改善箇所説明図

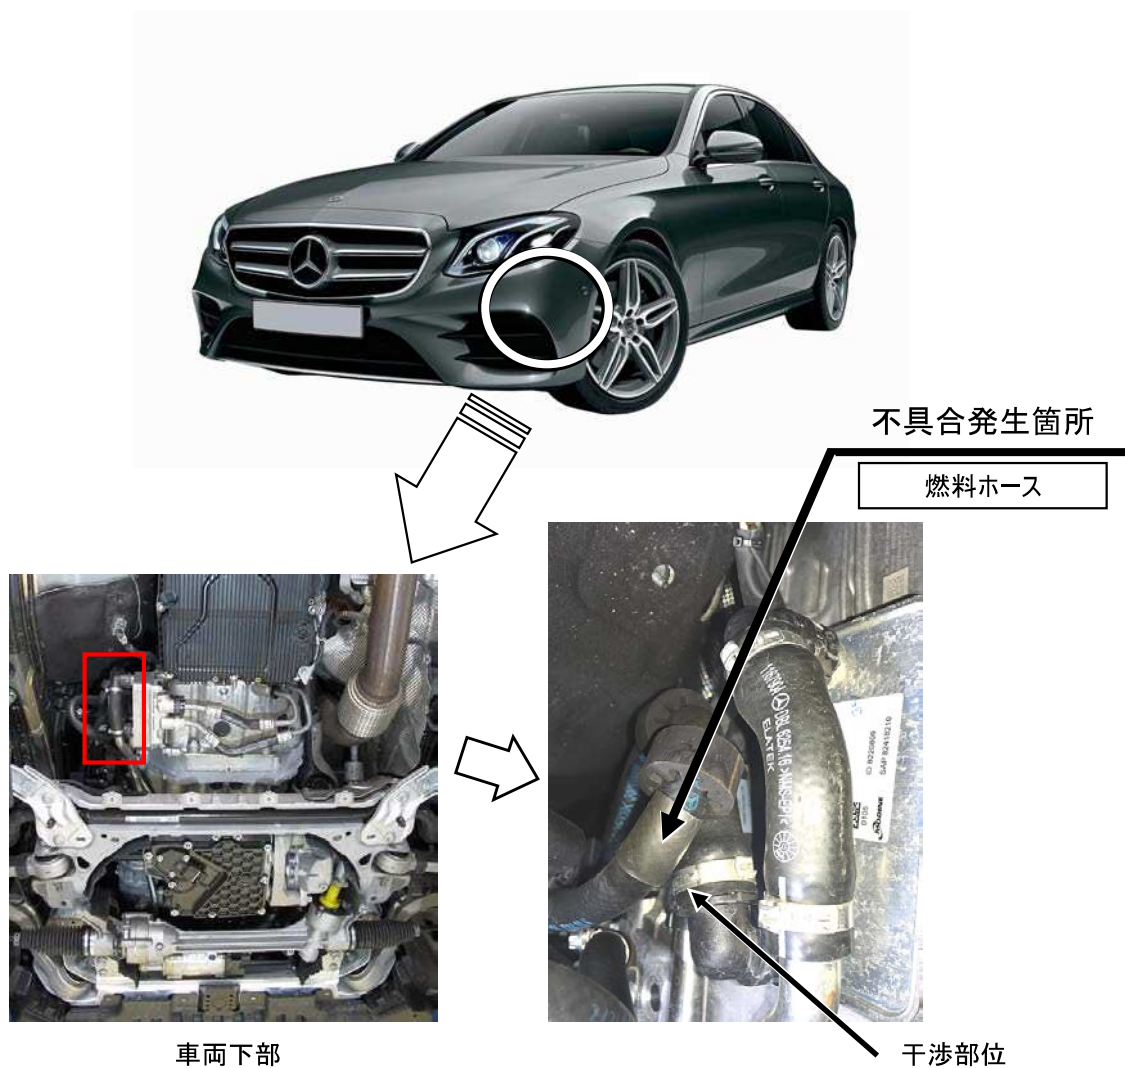
注： ☐ は干渉の有無を点検し、干渉がある場合は適切な配策へ修正、損傷している場合は新品に交換する部品を示す

ディーゼルエンジンの燃料ホースにおいて、組み付け指示が不適切なため、他の部品と干渉するものがある。そのため、走行振動等により燃料ホースの表皮が摩耗して穴が空き、燃料漏れが発生し、最悪の場合、燃料供給が不足し走行中にエンジnstールが発生するおそれがある。

全車両、燃料ホースの干渉の有無を点検し、干渉がある場合は適切な配策へ修正する。なお、燃料ホースが損傷している場合は、燃料ホースを新品に交換する。

識別：車台番号の付近に黄色ペイントを塗布する
